CONTRATO: IDU-602-2020. *“INTERVENTORÍA INTEGRAL PARA LA CONSTRUCCIÓN PARA LA ADECUACIÓN AL SISTEMA TRANSMILENIO DE LA AVENIDA CONGRESO EUCARÍSTICO (CARRERA 68) DESDE LA CARRERA 9 HASTA LA AUTOPISTA SUR Y OBRAS COMPLEMENTARIAS EN BOGOTÁ D.C. GRUPO 4”*

REF: Respuesta al comunicado No. C.1443/CE8267/25/7.7 con radicado IDU No. 202552601209772 del 22 de agosto de 2025. Cambios arquitectónicos en el acceso central del deprimido Calle 13: i) puerta de cierre para el acceso central, y ii) ubicación de los equipos de control de acceso.

Ilustración 1. Tomada del comunicado No. E-IDU-0348-0785-25

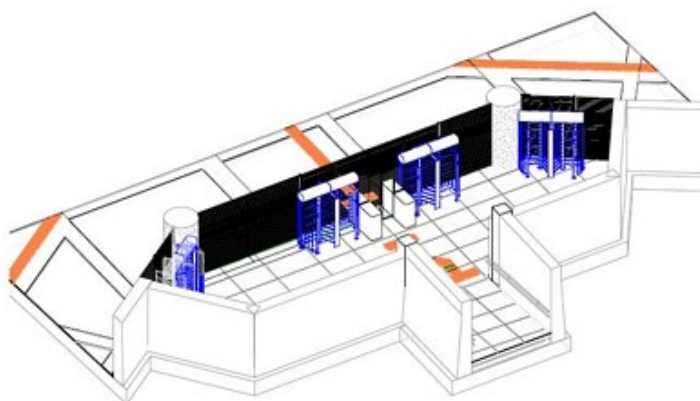
En atención al comunicado de la referencia, a través del cual el Consorcio Intertroncal 68 informa que una vez revisada la propuesta remitida por el Contratista mediante la comunicación No. E-IDU-0387-0785-25 relacionada con los cambios arquitectónicos en el acceso central del deprimido de la calle 13, como son: la puerta de cierre para el acceso central y la ubicación de los equipos de control de acceso, los anteriores cumplen con los requisitos solicitados por Transmilenio y que de acuerdo con la reunión del 21 de agosto de 2025 donde se expuso la eliminación de la puerta que anteriormente se proyectaba al final del acceso y la modificación de la orientación de las celosías (que ahora se disponen en sentido horizontal), como se ilustra a continuación:

“(...) En virtud de la solicitud de TMSA para cerrar el acceso central a la estación calle 13 e independizar lo relacionado con los BCAs (Barreras de Control de Acceso_ piso a techo) por situaciones de seguridad; se implementan dos BCAs laterales y dos BCAs centrales con el PMR (Paso de movilidad reducida) en el medio. (...)”

De acuerdo con lo anterior y teniendo en cuenta que la empresa de Transporte del Tercer Milenio – TransMilenio no presentó objeciones a la propuesta antes mencionada y a la vez las características propias del deprimido peatonal donde debido a las vulnerabilidades físicas, sociales y ambientales del sector generan desorden, percepción de inseguridad y uso indebido del espacio siendo importante mitigar riesgos y mejorar las condiciones de tránsito y seguridad de la comunicad una vez se encuentre al servicio esta estructura; el IDU informa que la incorporación de estas actividades al Contrato de Obra IDU-348-2020 se deberá manejar como una obra especial siendo así necesario modificar la sección 14.10 "REMUNERACION DEL COMPONENTE DE OBRAS ESPECIALES - GRUPO 4" en el sentido de incorporar una nueva sección denominada 14.10.2 "Obras Especiales de armonización con las condiciones actuales del sector en términos de urbanismo y seguridad" y a la vez modificar la tabla contenida en la cláusula 11.1. VALOR ESTIMADO DEL CONTRATO en el componente denominado "VALOR PARA REMUNERACIÓN PARA LAS OBRAS ESPECIALES (INCLUYE
